CASSA DI LAMINAZIONE SUL RIO PESCAIA PREVISTA NEL PROGETTO  
DEFINITIVO - DICEMBRE 2022 DEL RIASETTO IDRAULICO  
DEI RII ATTRAVERSANTI IL NUCLEO ABITATO DI CESA (AR)

OSSERVAZIONI AL PROGETTO DEFINITIVO:  
RELAZIONE IDRAULICA E STIMA LAVORI

## Osservazioni al Progetto Definitivo e proposte di modifiche RELAZIONE TECNICA

Fig. 1.4.1: Ricostruzione Livelli massimi di esondazione raggiunti nell'evento del luglio 2019

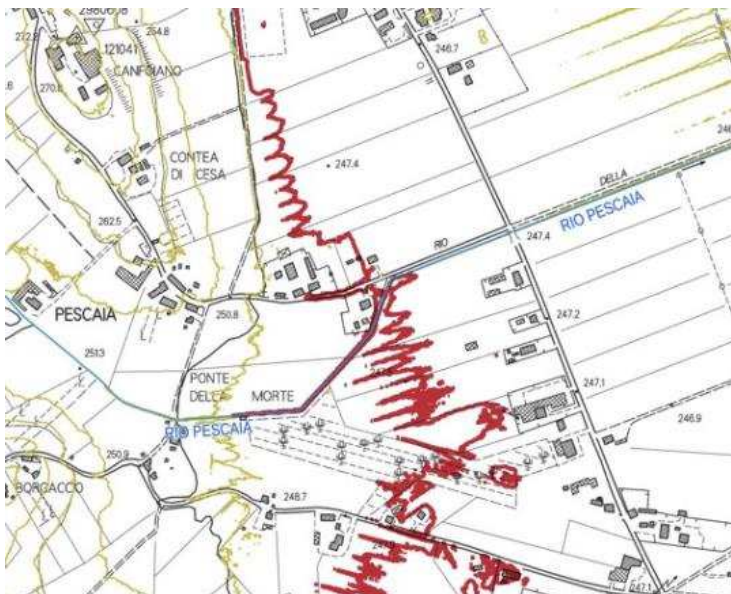
Dalle osservazioni fatte nel corso dell'evento dai cittadini residenti e dalle documentazioni fotografiche dagli stessi prodotte, è fuori di dubbio che **su via di Pescaia le acque di esondazione hanno lambito le abitazioni poste ai numeri civici 20 - 22 (vedi foto 1) interessando solo le superfici stradali. Tale esperienza conferma le cartografie regionali in cui il livello raggiunto dalle acque corrisponde alla quota altimetrica di 248,00 msm** (riportata in rosso nella fig. 2) interessando a valle di questa tutti i terreni e le abitazioni fino all'Allacciante.

Fig. 1.4.2: Estratto figura 3.1 Relazione Idrologico Idraulica Progetto Definitivo - dicembre 2022

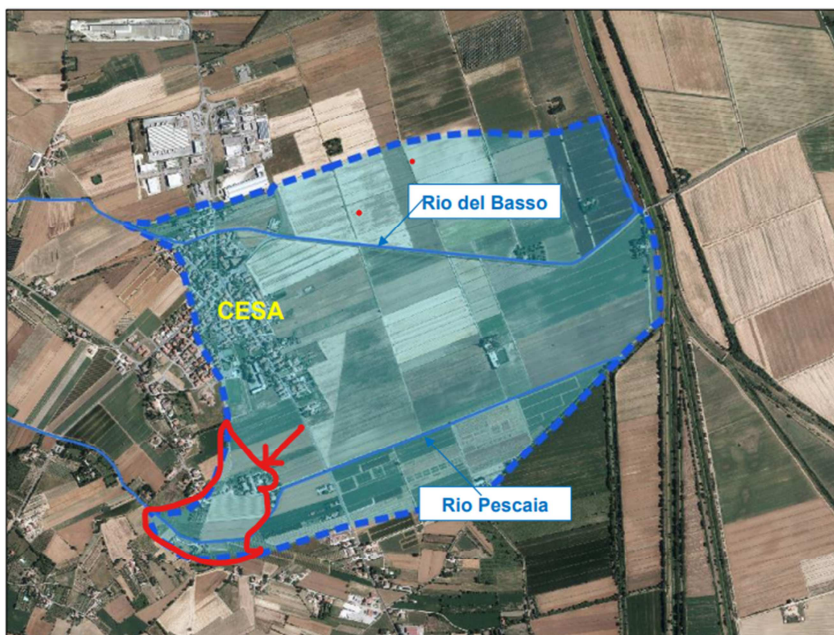
La zona contornata di rosso della Fig. 1.4.2 mette in evidenza le aree non interessate dall'evento alluvionale del luglio 2019 che sono state erroneamente inserite fra le zone allagate nel Progetto Definitivo.

L'area su cui è impiantata l'oliveta (sede della cassa di laminazione di progetto) non è stata interessata da fenomeni di esondazione ed essendo l'evento reale del 2019 certamente eccezionale (poco frequente) si può affermare che la pericolosità di alluvione della zona è molto scarsa.

**Nel Progetto Definitivo l'area in questione viene addirittura classificata a rischio di inondazione per eventi con tempo di ritorno 30-ennale in aperto contrasto con le osservazioni reali e con la pericolosità idraulica fissata nelle carte del PGRA dell'Autorità di Bacino Appennino Settentrionale.**

Fig. 1.4.3: Pericolosità Idraulica PGRA: area in classe P1 e piccola frangia in P2

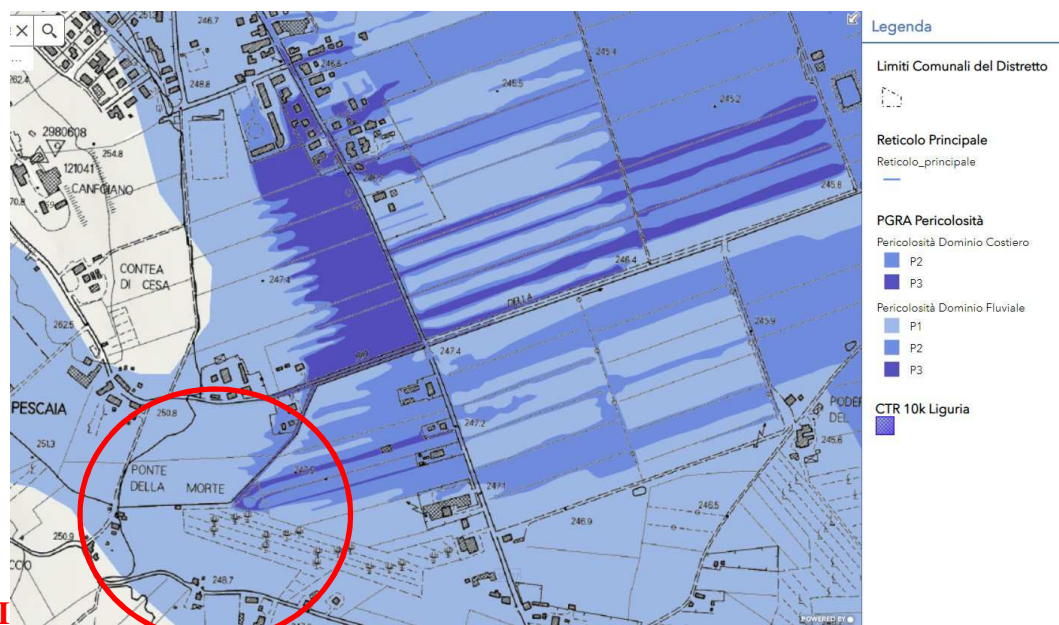
- La maggior parte dell'area in esame ricade in zona P1 (pericolosità scarsa).;
- Un lembo marginale dell'area adiacente all'alveo ricade in zona P2

La classificazione di pericolosità è stabilita dall'Autorità di Bacino e quindi la zona su cui il progetto prevede di realizzare la cassa di espansione Pescaia è classificata per la maggior parte in P1. La cartografia dell'Ente, recentemente aggiornata conferma la pericolosità della zona in esame (vedi Fig 3).

Per le norme di PGRA, la zona non risulta classificata in aree soggette ad esondazioni Tr 30-ennali::

Fig. 1.5: Schema impianto fertirrigazione (n. 5 settori di 5-6 filari ciascuno)

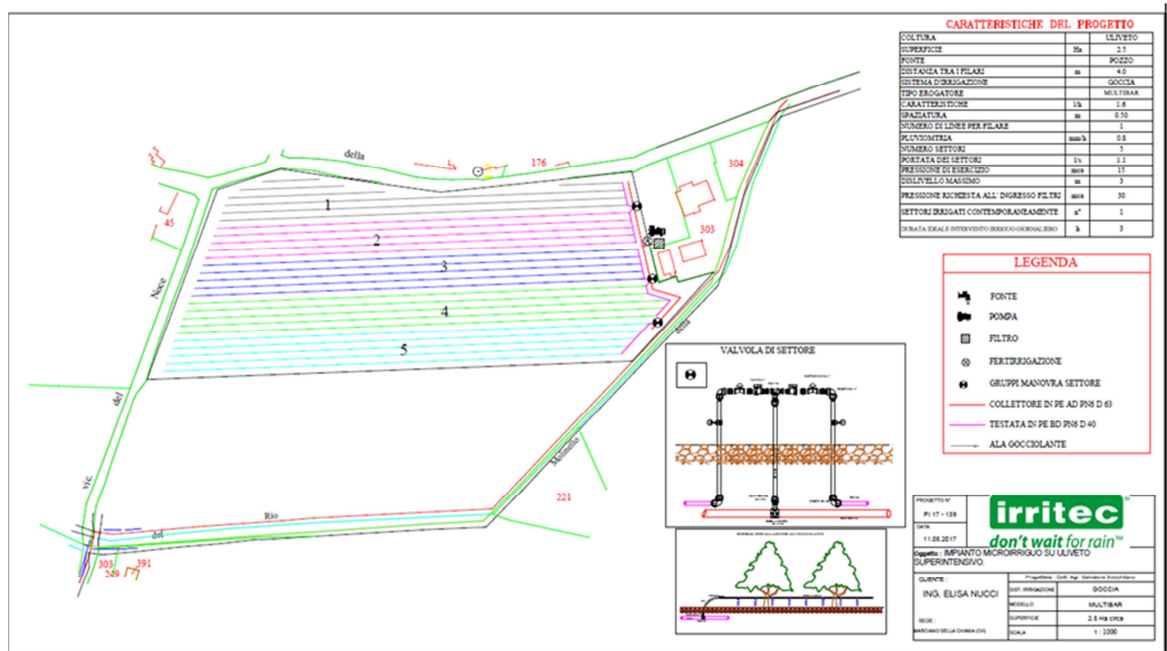
Le arginature di progetto con scavo di ammorsamento previsto di almeno 80 cm impattano drasticamente sulle dorsali e sulle 21 linee irrigue dell'impianto sia sulla parte interrata che aerea ad ala gocciolante, e sul pozzo.

L'impronta del rilevato arginale ha larghezza di 13,00 m a cui si devono aggiungere le fasce di rispetto di 10,00 m sui due lati per un totale di 33,00 m. Tale larghezza totale impatta significativamente con l'oliveta sperimentale. Ragionevolmente si prevede che debbano essere rimossi n. 5-6 filari mentre tutti gli altri rimanenti debbono essere accorciati a 200,00 metri circa. I filari marginali di lunghezza inferiore debbono ugualmente essere rimossi.

La sopravvivenza dell'oliveta sperimentale, seppur in configurazione molto ridotta, presuppone il rifacimento di tali impianti e la perforazione di un nuovo pozzo che non interferisca con l'impronta dei rilevati arginali e della rispettiva fascia di rispetto (R.D. 1523/1904). Le linee di olivi più periferiche lato via Pescaia non impattate direttamente dal rilevato arginale, andranno comunque abbandonate perché ridotte a pochi esemplari.

Fig. 1.6: Riproduzione fig. 11.1 estratta da Progetto Definitivo elaborato D03

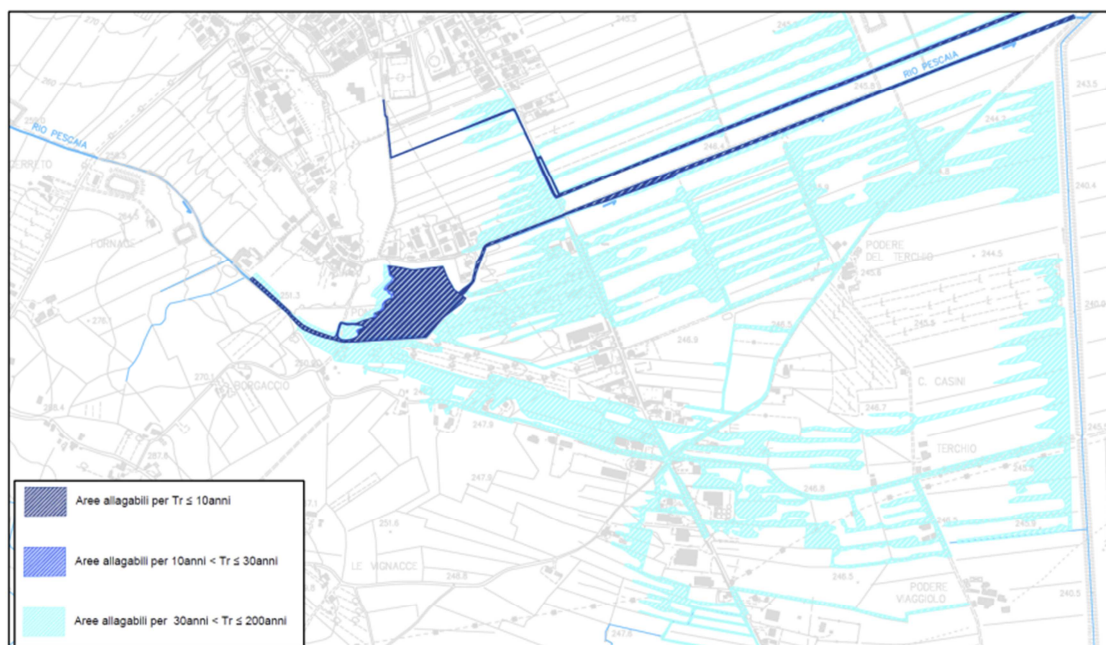
Tali *frequenti episodi di allagamento* dell'area, oltre a procurare sicuramente danni agli impianti irrigui esterni ed anche alla fertirrigazione interrata, *non sono compatibili con la "vita" dell'apparato radicale degli olivi.*

**Lo scenario previsto nel Progetto Definitivo della cassa di laminazione non è pertanto compatibile con la presenza dell'oliveta sperimentale.**

Fig. 2.1: Cassa laminazione SP 25 - Ipotesi 1: integrazione arginello parallelo SP25

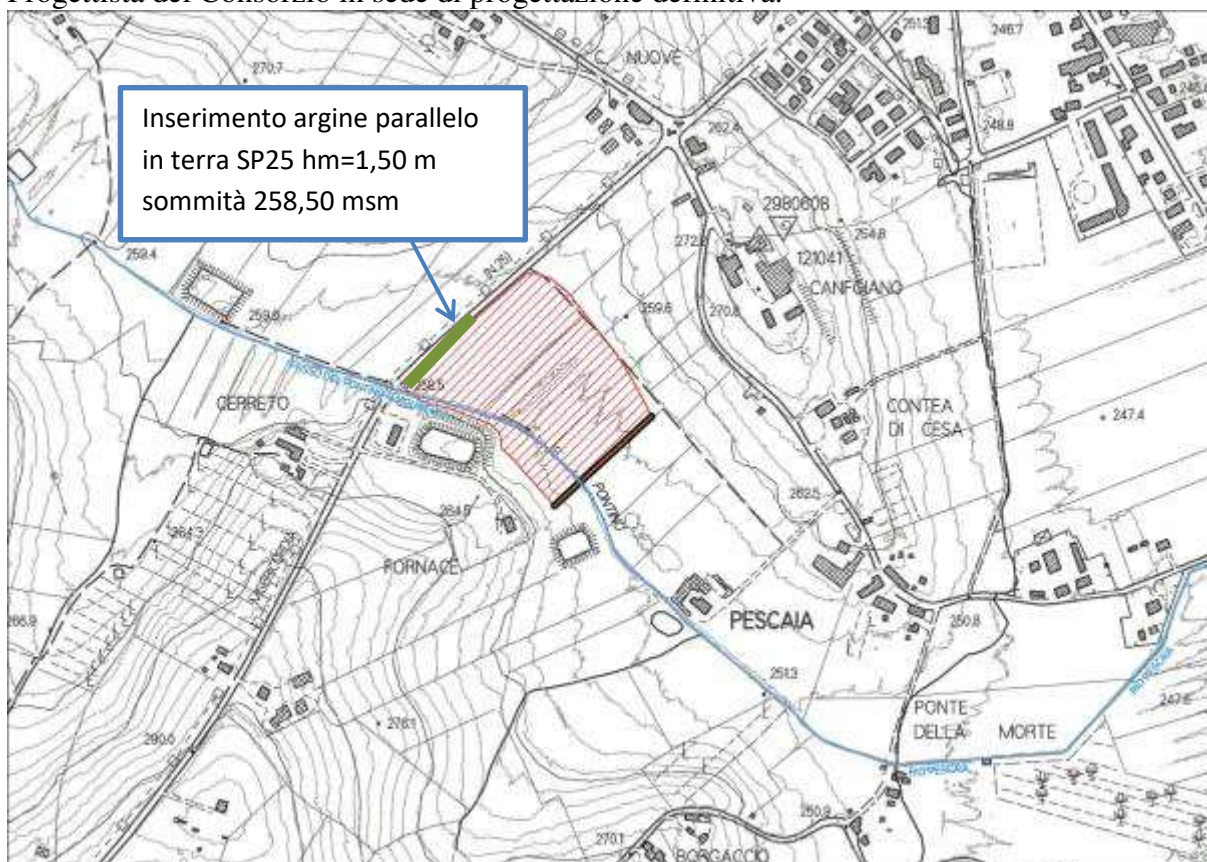
*“È stato realizzato un modello idraulico in ambiente Hec-Ras 5.0.7 inserendo nella geometria di stato di progetto lo sbarramento sulla base delle indicazioni progettuali dell'osservante, mantenendo gli input idrologici utilizzati per i dimensionamenti previsti nel Progetto Definitivo, nel rispetto delle indicazioni della Regione Toscana. Dall'esame del modello idraulico è emerso quanto segue:*

- La cassa d'espansione contiene parzialmente il volume d'acqua dovuto ad un evento con Tr30 anni;*
- Via Chiana e la SP327 presentano un residuo rischio idraulico;*
- Il tratto della SP25 presenta un aumento di rischio idraulico con aumento del battente idraulico (Per Tr30 anni da 0.10 m a 0.35 m, per Tr200 anni da 0.25 m a 0.80 m).*

*L'alternativa progettuale proposta dall'Osservante non risulta quindi idonea a contenere la portata per Tr 30 anni, non garantisce lo stesso livello di mitigazione del rischio idraulico lungo la SP327 del Progetto Definitivo e, così come proposta, determina perfino un aumento del rischio idraulico sulla SP25, risultando quindi non conforme ai requisiti prestazionali fissati dalla LR 41/2018. Per quanto detto, l'alternativa proposta non risulta altrettanto valida dal punto di vista tecnico, rispetto la proposta del Progetto Definitivo e pertanto l'ipotesi 1, così come proposto dall'Osservante, non risulta cantierabile in quanto non in linea con i dettami della LR 41/2018.*

Quanto è evidenziato nelle controdeduzioni del progettista rientra nelle approssimazioni di uno studio di fattibilità ed è comunque facilmente superabile nello sviluppo successivo della progettazione in cui è **obbligatorio un rilievo celerimetrico** dell'area a seguito del quale dovranno essere impostate quote del terreno adeguate ai livelli invasati ed ai volumi da invasare.

Comunque le controdeduzioni risultano tutte facilmente superabili: la seconda e la terza costruendo un arginello (hm 1,50 m) a fianco della strada provinciale o sagomando il terreno agricolo portando le sommità arginali o dei terreni a quota 258,50 msm. Per adeguare la capacità dell'invaso portandola a 47.800 mc (anziché 44.000 mc) mantenendo portata di scarico 4,0 mc/s, è sufficiente impostare la sommità arginale a 258,50 msm (50 cm superiore a 258,00 msm previsto nelle Osservazioni settembre 2022) e conseguentemente il livello idrico portarlo a 257,50 msm.

La capacità conseguente risulterebbe superiore a 50.000 mc.

Visti i luoghi l'aumento di capacità può essere conseguito anche spostando di qualche metro a valle lo sbarramento. La zona individuata si presta, una volta acquisito il rilievo dell'area e dei contorni ed il piano quotato, a diverse soluzioni per superare tutte le controdeduzioni del Progettista del Consorzio in sede di progettazione definitiva.

La cassa di laminazione ha un'estensione in pianta di circa 4,4 ha. Considerando un franco di sicurezza di 1,00 m rispetto alla sommità arginale posta a 258,00 msm, il livello di invaso (257,00 msm) è associato ad un volume di laminazione superiore a 44.000 mc con altezza media livello idrico dai terreni di circa 1,00 m. **Aumentando l'altezza di invaso a 257,50 msm ( con sommità arginale a 258,50 msm) l'altezza media vale circa 1,50 m a cui è associato un volume di invaso di 55.000 mc.**

Fig. 2.2: Indicazione planimetrica cassa laminazione a monte Via Chiana - Ipotesi 2

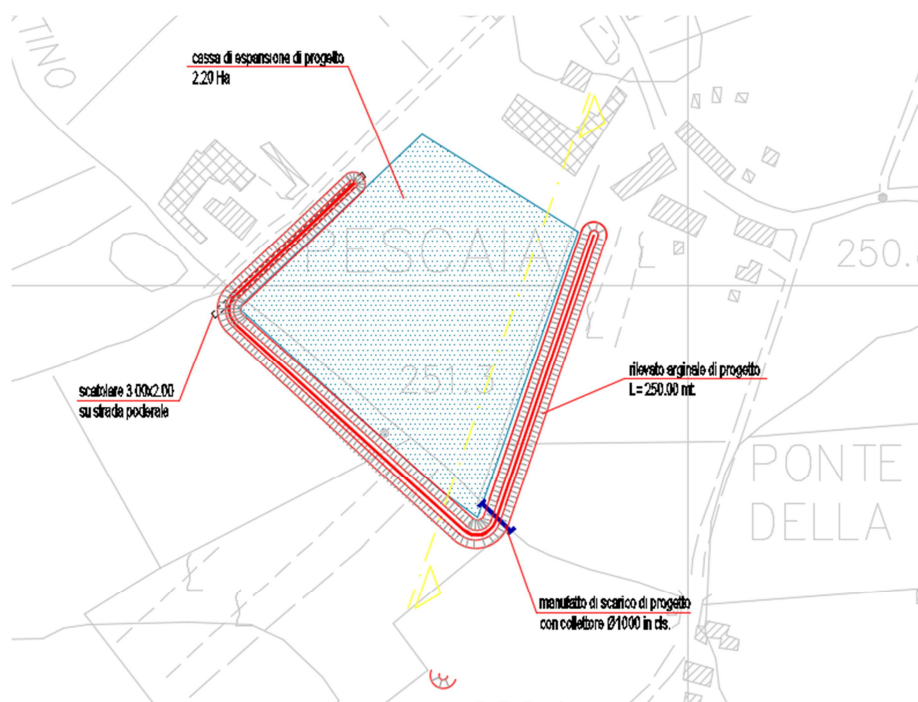
- La cassa d'espansione non contiene il volume d'acqua dovuto ad un evento con Tr30 e non sono evidenti effettivi miglioramenti di mitigazione della pericolosità idraulica a valle.*
- Lo sbarramento, a destra del corso d'acqua, risulta aggirato dalle acque sia per evento con Tr30 che Tr200.*
- La cassa d'espansione dell'alternativa progettuale proposta determina un aggravio del rischio idraulico di edifici esistenti; nello specifico il podere di proprietà privata posto poco più a Nord della cassa stessa.”*

Tutti i punti delle controdeduzioni sono facilmente superabili: le sommità arginali saranno impostate a quota 256,50 msm e l'argine di monte, parallelo allo stradello campestre verrà proseguito fino ad attestarsi alla quota di terreno uguale alla sommità arginale. In questo

modo si eleva il volume di laminazione fino alla concorrenza di 47.800 mc del Progetto Definitivo e così si evita l'aggiramento dell'argine in sponda dx. (v. fig 2.1.).

L'argine avrà altezza variabile da 0,00 a 3,50 m mentre la lunghezza complessiva è pari a circa 400 ml con sommità impostata a 256,50 msm.

Oltre alla realizzazione delle suddette arginature sarà necessario procedere alla demolizione dell'attuale tubazione D1000 ed alla sua sostituzione con scatolare 3,00x2,50H in modo da ripristinare il collegamento podereale fra dx e sx idraulica e portare lo stradello campestre a quote sempre superiori a 256,00 msm (sommità nuovi argini).

La cassa di laminazione in questa configurazione ha un'estensione in pianta di circa 2,65 ha. Considerando un franco di sicurezza di 1,00 m rispetto alla sommità arginale posta a 256,00 msm, il livello di invaso (255,00 msm) è associato ad **un volume di laminazione superiore a 50.000 mc** con altezza media di poco superiore ad 2,00 m. In questo modo si risolve anche la controdeduzione di cui al punto 1 ed al punto 3.

Fig. 2.3 Estratto Figura 10.1 del Progetto Definitivo

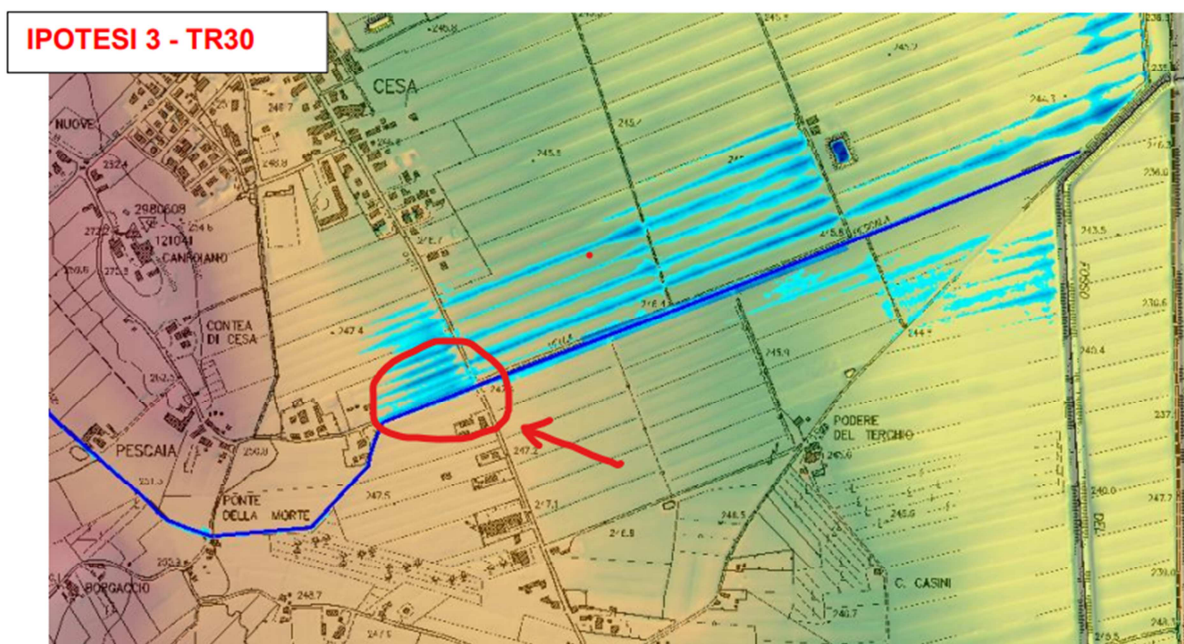
“L'intervento di progetto non permette il completo contenimento delle acque per evento di piena con Tr 30 anni..... omissis.”

Premesso che nella modellazione 1D eseguita dallo scrivente in questo scenario, la portata 30-ennale (assunta pari a 10,00 mc/s), è contenuta nell'alveo, si tratta eventualmente di verificare nel modello utilizzato dal Progettista quali sezioni sono insufficienti ed adeguarle.

Dalla Figura 10.1 estratta dall'elaborato D16 del Progetto Definitivo, sembra che l'insufficienza della sezioni sia identificata nella zona cerchiata in rosso. **Dalla stessa figura emerge che il ponte su via Chiana è idoneo al transito della portata 30-ennale così come le sezioni a monte dello stesso.**

**E' evidente che tale controdeduzione è ragionevolmente superabile adeguando le eventuali sezioni insufficienti: trattandosi di sezioni in terra la spesa economica non subirà certo variazioni significative.**
